仕様変更のご案内

φ22 CW シリーズ Push-in 式 コントロールユニット 保守用 LED 照光ユニット（一部機種）

φ22CW シリーズ Push-in 式コントロールユニットの保守用 LED 照光ユニット（一部機種）の仕様変更についてご案内いたします。

変更前	変更後

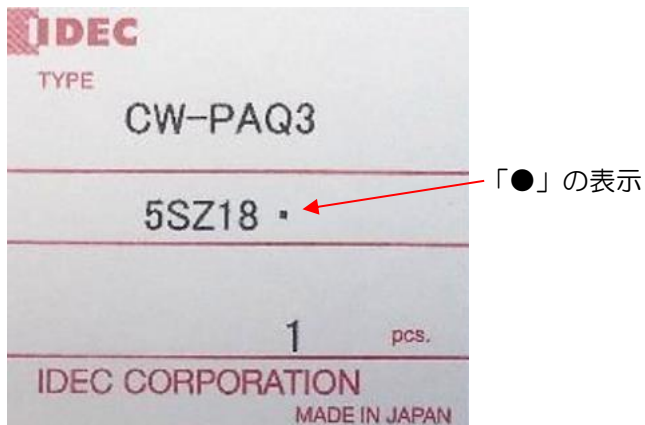
LED 照光ユニットに搭載している LED チップ の販売中止により、同等仕様品へ変更いたします。

これにともない、LED チップの表面の色が橙色から黄色へ変わりますが、点灯状態の明るさ・色調および消費電流値に変更はありません。

その他の仕様、形番および価格の変更はありません。
